「原子炉压力容器に対する供用期間中の破壊靱性の確認方法等の技術評価に関する  
検討チーム 第四回会合における日本電気協会への説明依頼事項」に対する回答

令和元年11月22日  
(一社)日本電気協会  
原子力規格委員会

表 2-1(7/12) 32EFPY 時点の破壊靱性データと破壊靱性遷移曲線の比較

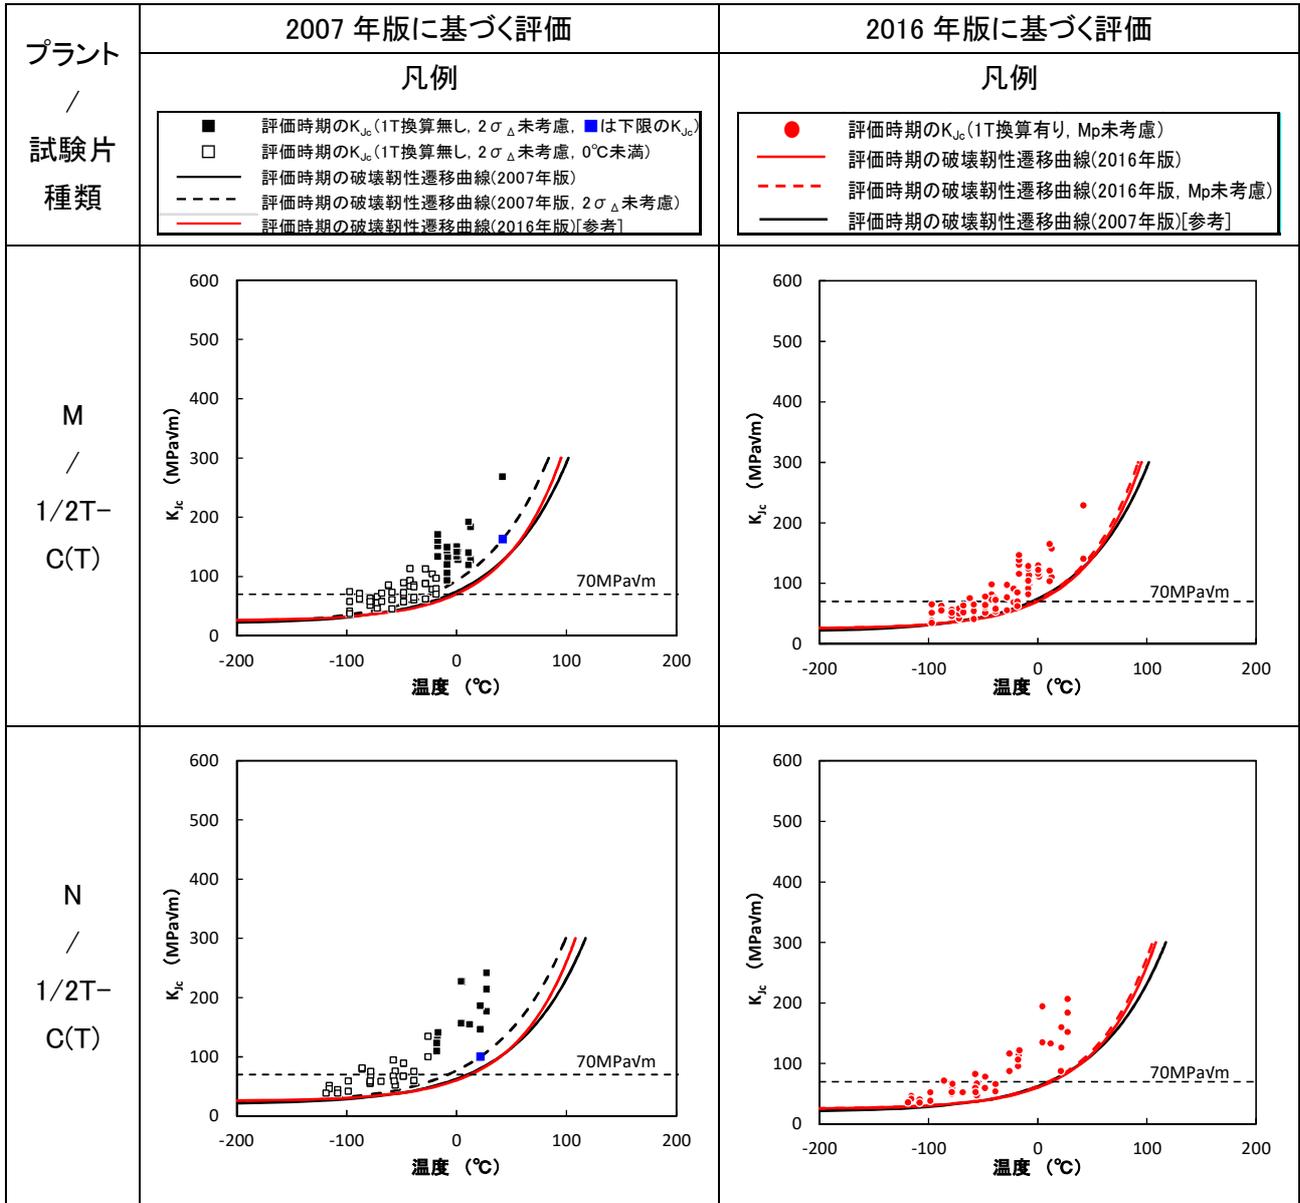
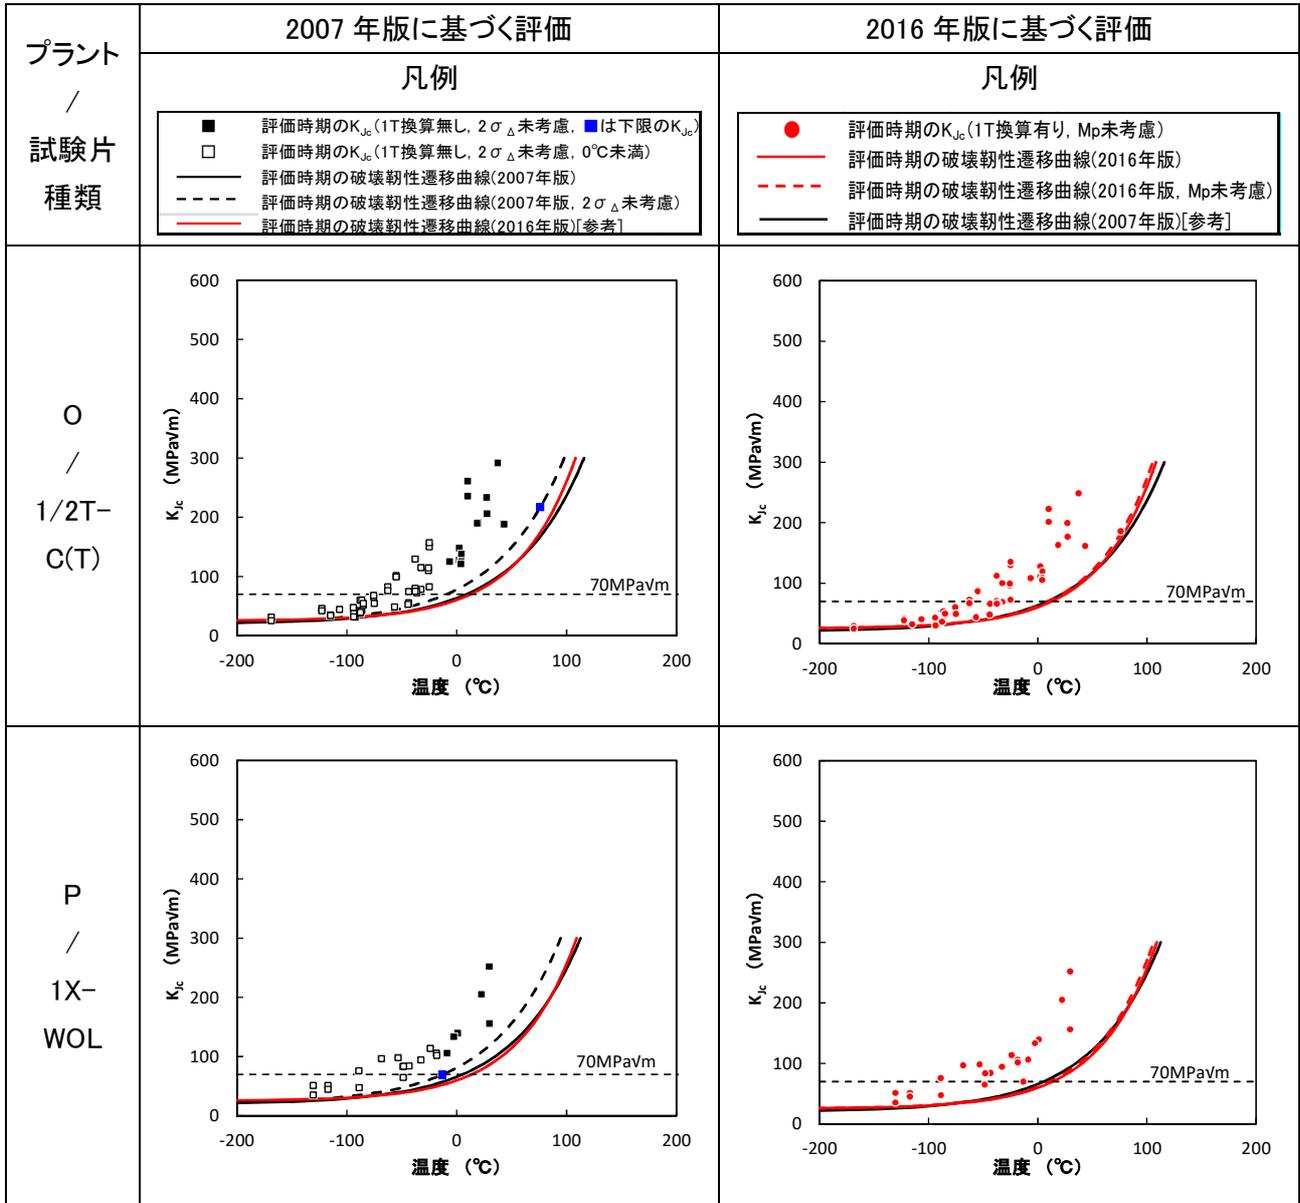
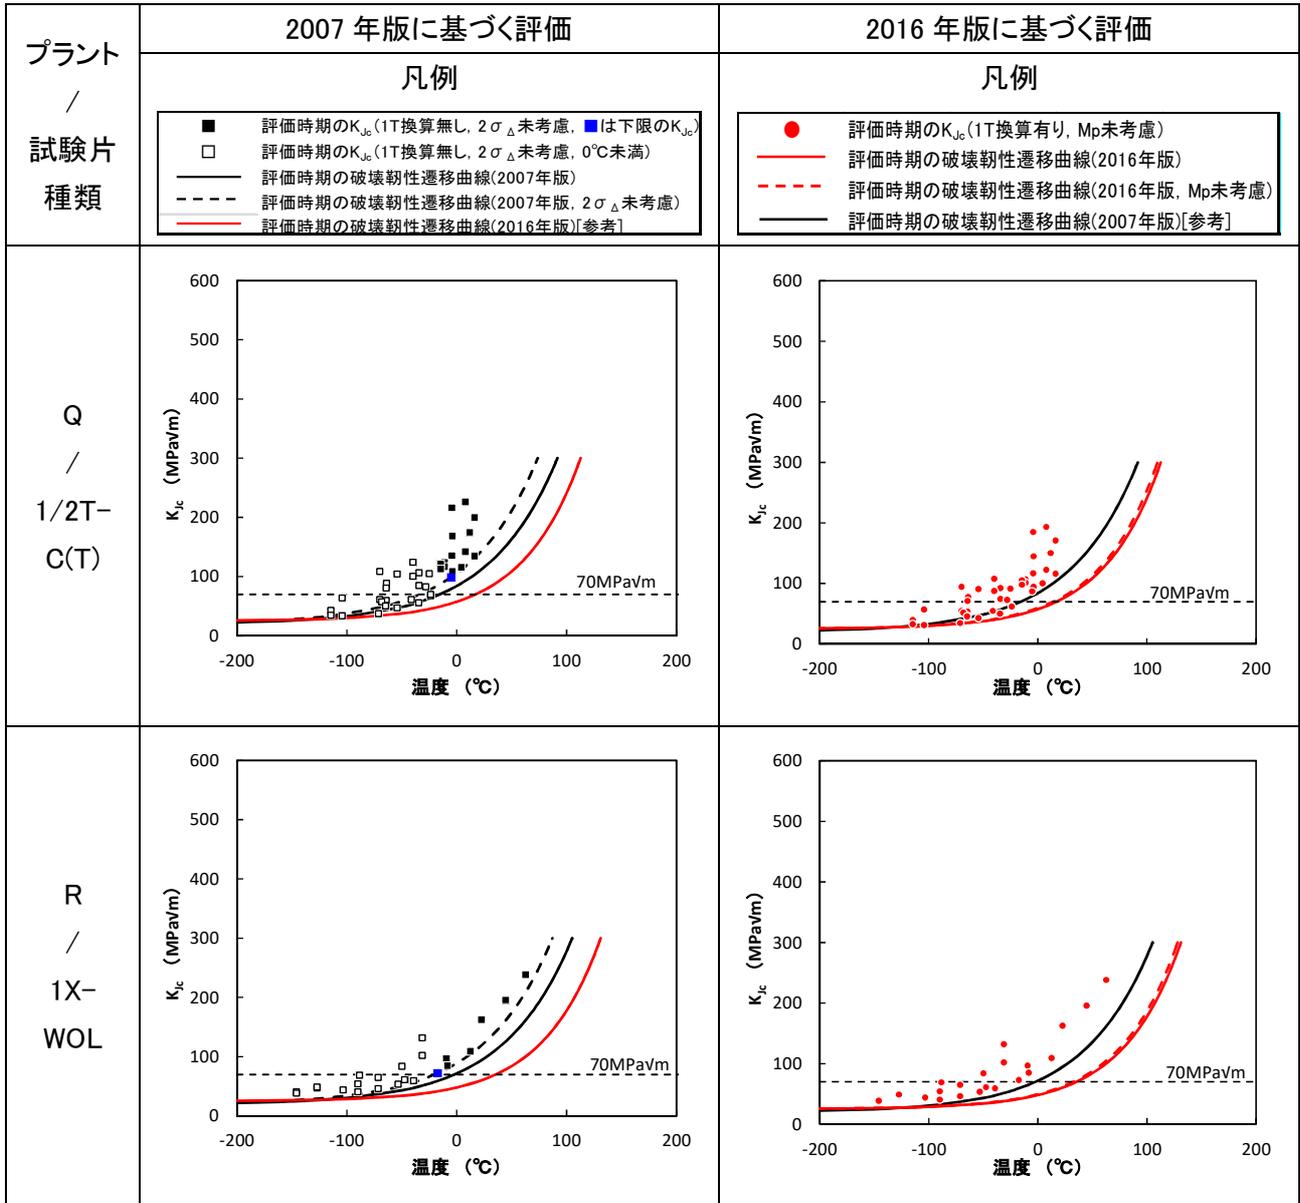
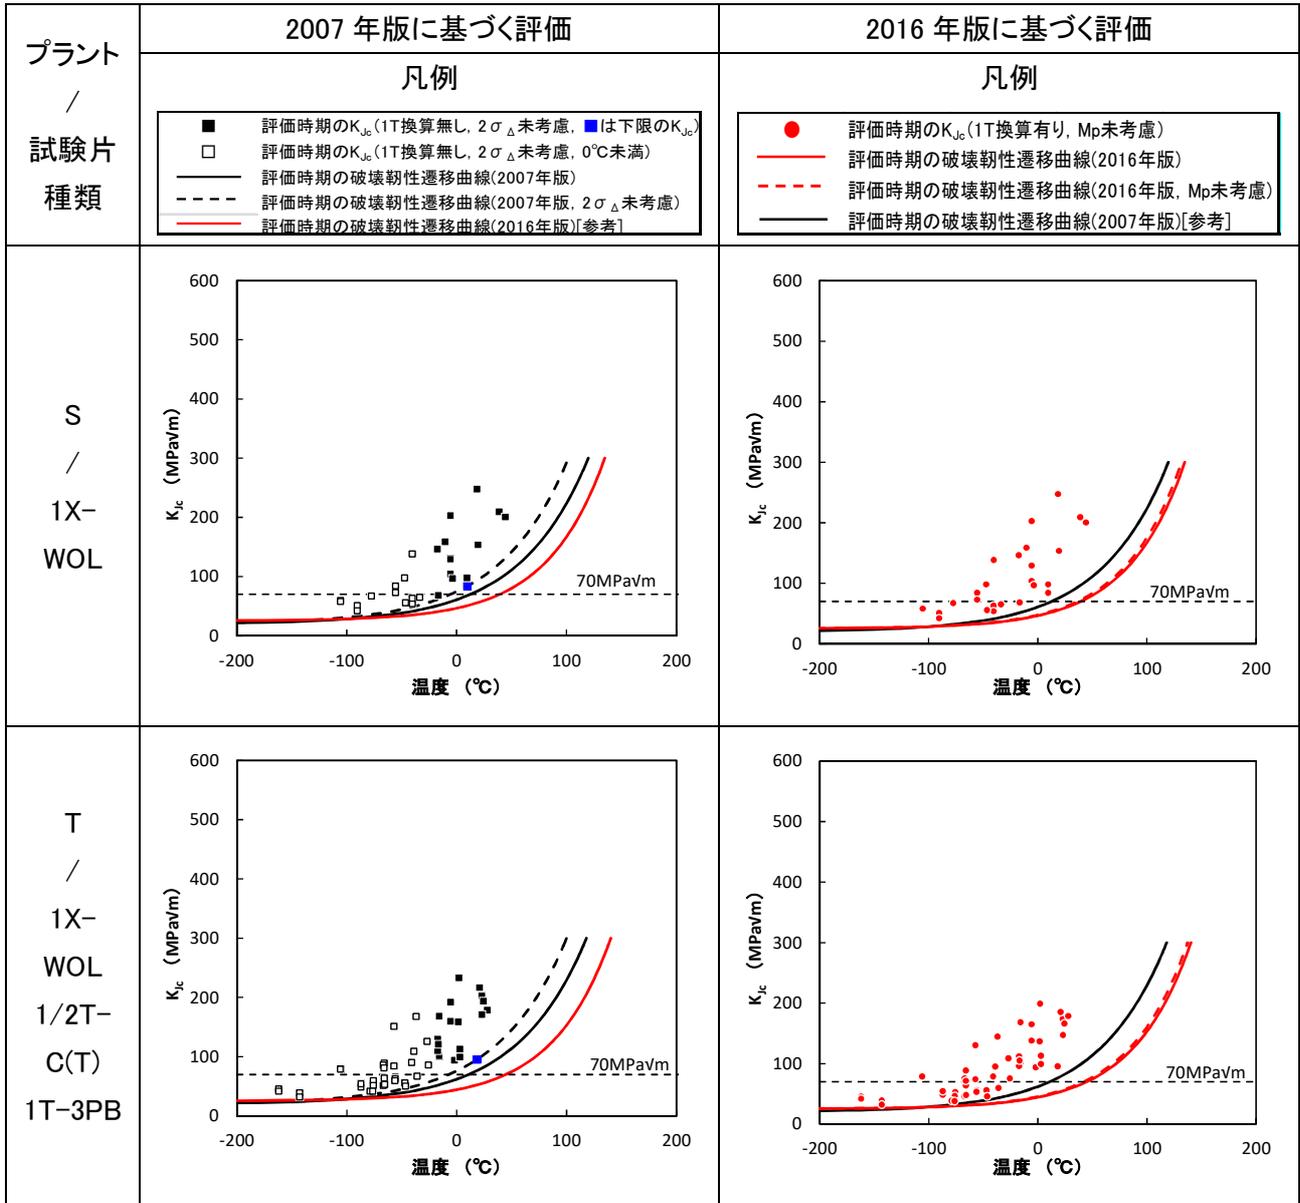
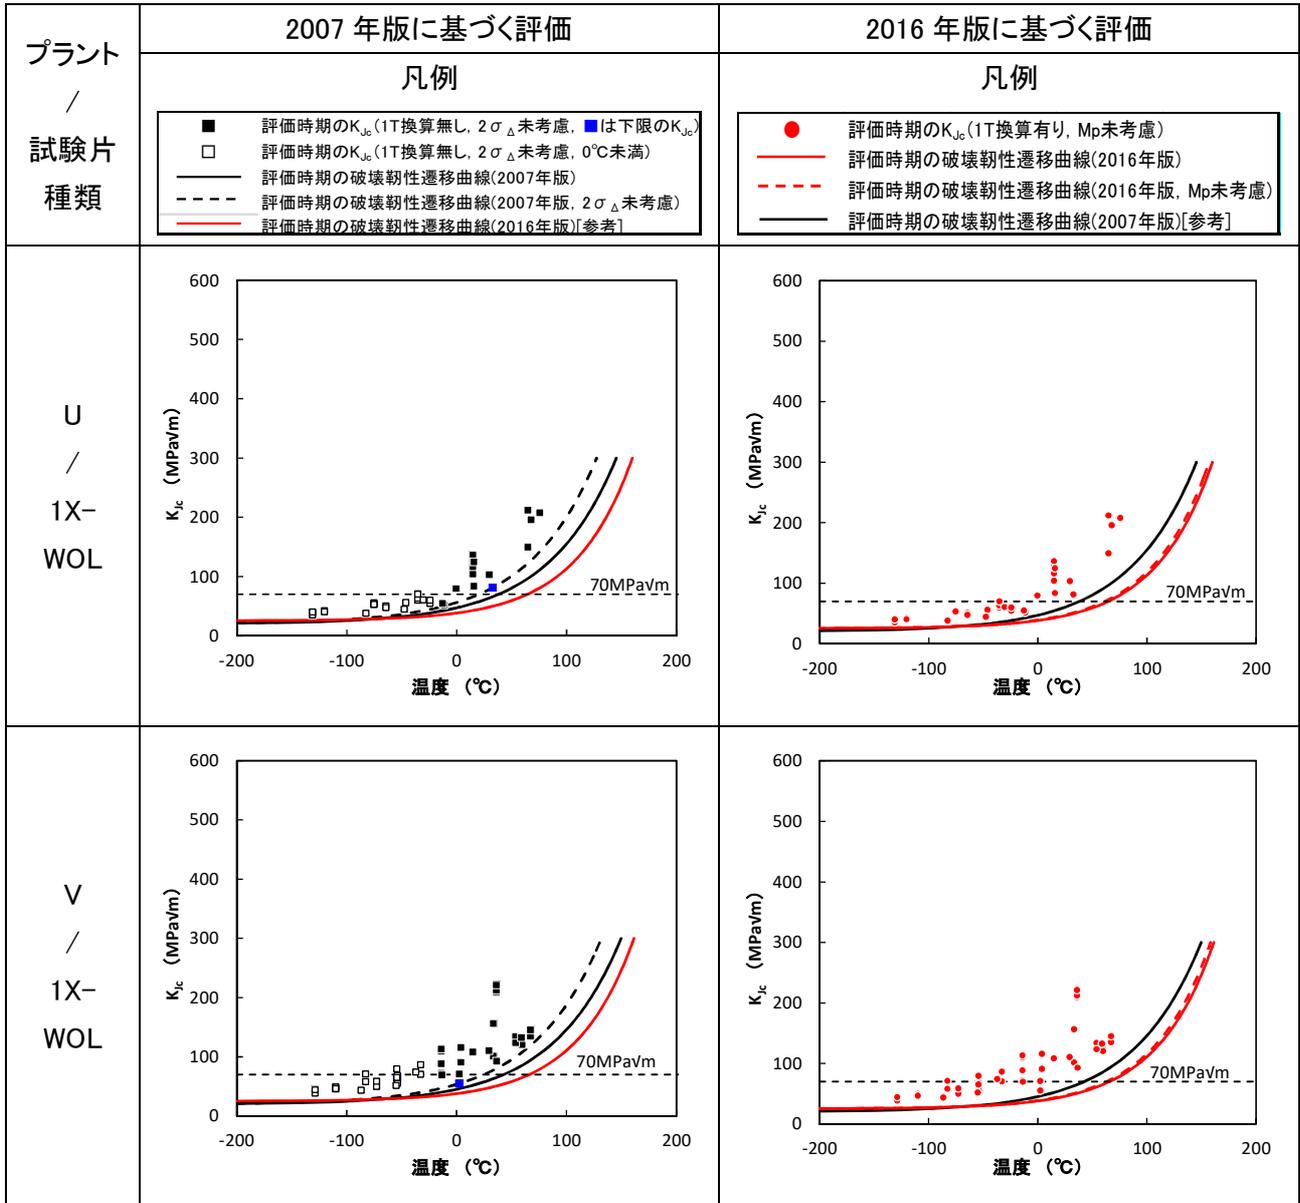
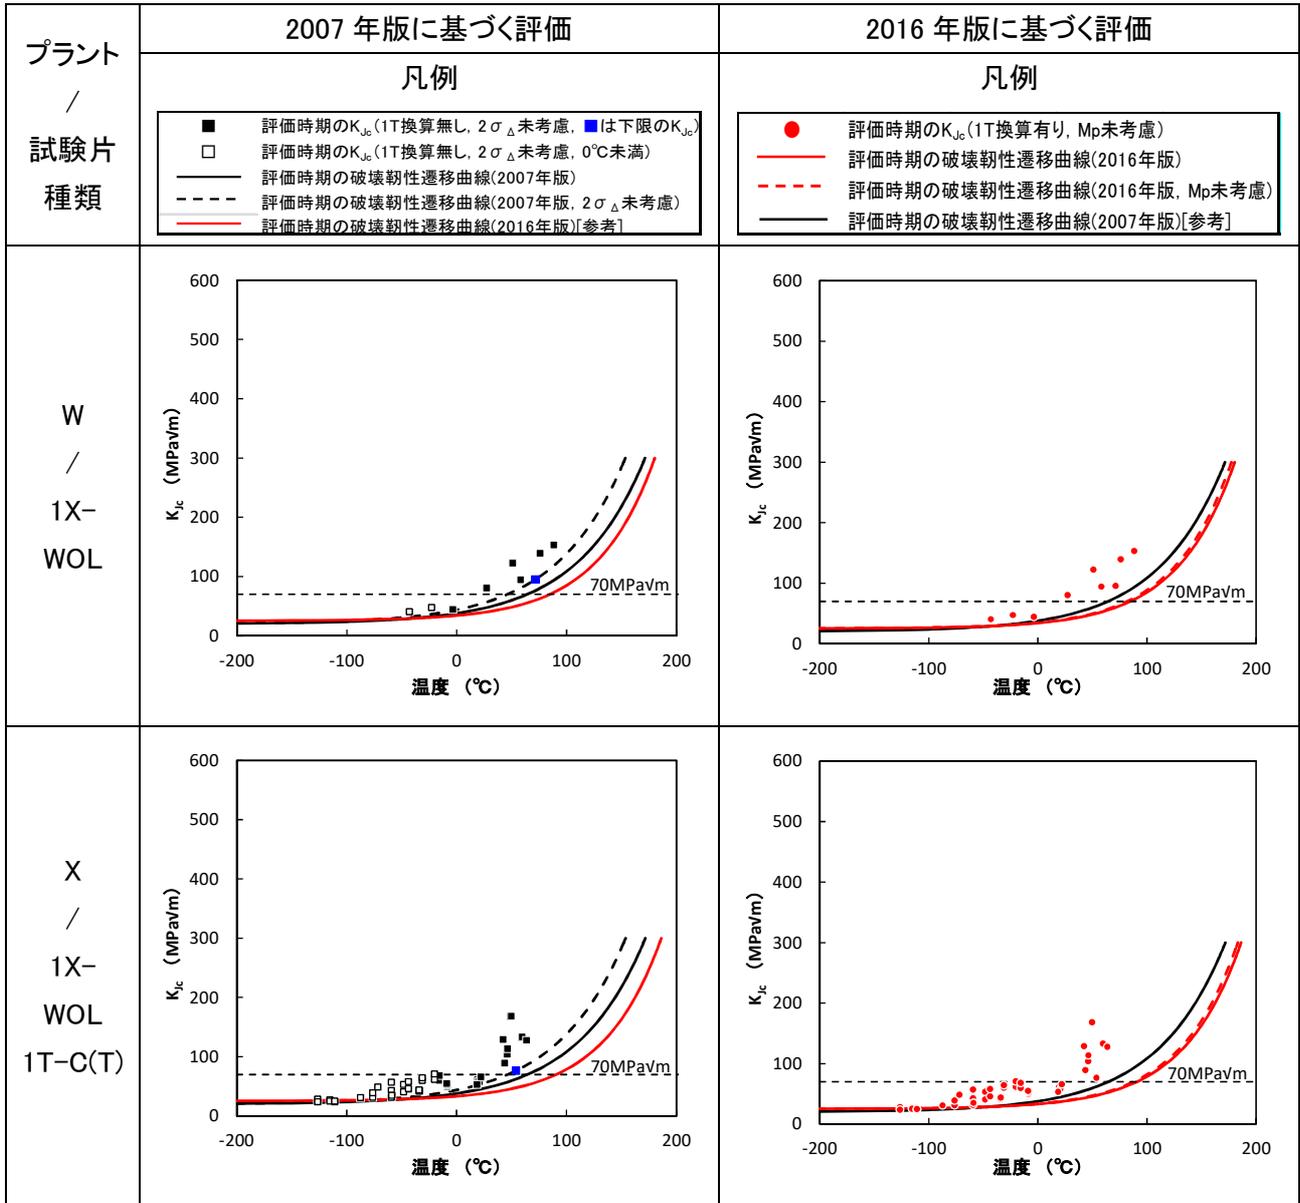
(2) 資料3-1の図1-1について、個々のプラントのデータ点の決定に用いた破壊靱性試験の試験片形状、試験数、試験温度範囲などが分かるように図1-2のようなプロットを示して説明して下さい。

(参考1) 2007年版は、 $T_{70}$ に対してどのぐらいの温度レンジのデータがあるのか、個々の温度での試験片の本数等に依存すると考えられる。

個々のプラント(図 2-1 参照)について、JEAC4201-2007[2013 年追補版]の脆化予測法に基づき 32EFPY 時点まで温度移行した破壊靱性データと 32EFPY 時点の破壊靱性遷移曲線を比較した結果を表 2-1 に示します。比較は、2007 年版に基づく評価と 2016 年版に基づく評価のそれぞれについて行いました。試験片種類をプラント名の欄に併せて示していますが、1/2T-C(T)試験片による破壊靱性データについては、2016 年版に基づく評価ではマスターカーブの考え方に従い、1T 換算した結果を示します。

また、2007 年版と 2016 年版に基づく評価で、破壊靱性遷移曲線の設定に際して考慮するマージンの考え方が異なる(2007 年版は  $2\sigma_{\Delta}$ :18°Cまたは 22°C, 2016 年版は  $M_p$ :3°C)ことから、破壊靱性データを温度移行する際はマージンを考慮せずにプロットし、破壊靱性遷移曲線についてもマージンを考慮しない線を破線で示します。

さらに、2007 年版に基づく評価では、破壊靱性遷移曲線の設定に際して附属書 C C-3220(2)に「ただし、原子炉圧力容器の温度は 0°C未満となることはないので、0°C以上の温度範囲の破壊靱性データを対象とすればよい。」とあることから、温度移行後の破壊靱性データ(マージン考慮)が 0°C未満となる破壊靱性データは下限包絡の対象外としており、対象外となる破壊靱性データについては、「□」で明示しています。

表 2-1 より、2007 年版に基づく評価では、下限包絡の対象となる破壊靱性データの点数やそのばらつき程度に依存して必ずしも遷移温度域の破壊靱性の傾向を表せていない場合があるのに対して、2016 年版に基づく評価では、評価時期の破壊靱性データの点数やばらつき程度に依存せず、一定の保守性を有して設定できていることがわかります。

回答(2)に示した表 2-1 中の個々のプラントのグラフを参照ください。

図 3-1 鍛鋼品の照射後破壊靱性データのワイブルプロット(材料毎)

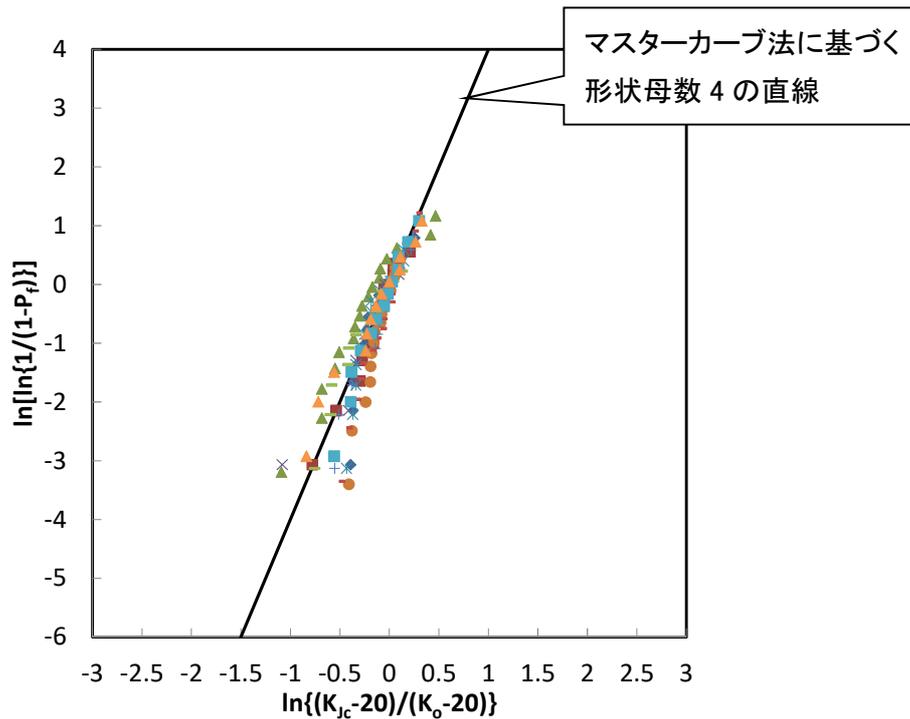
(3) 照射脆化した国内材にマスターカーブ法が適用できるかに関し、資料3-1の図2-2からワイブル分布の形状母数が4であるとしていることの妥当性について統計的に評価した結果を示して下さい。

国内 PWR プラント 監視試験で取得した照射後の破壊靱性データの内、表 3-1 に示す  $T_0$  が設定可能な鍛鋼品(第3回検討チーム会合資料 3-1 の回答(2)と同じ材料)について、それぞれの材料に対するワイブルプロットを図 3-1 に示します。図 3-1 より、いずれの材料についても、マスターカーブ法に基づく形状母数 4 の直線に沿って分布しており、形状母数を 4 とすることは妥当と考えられます。
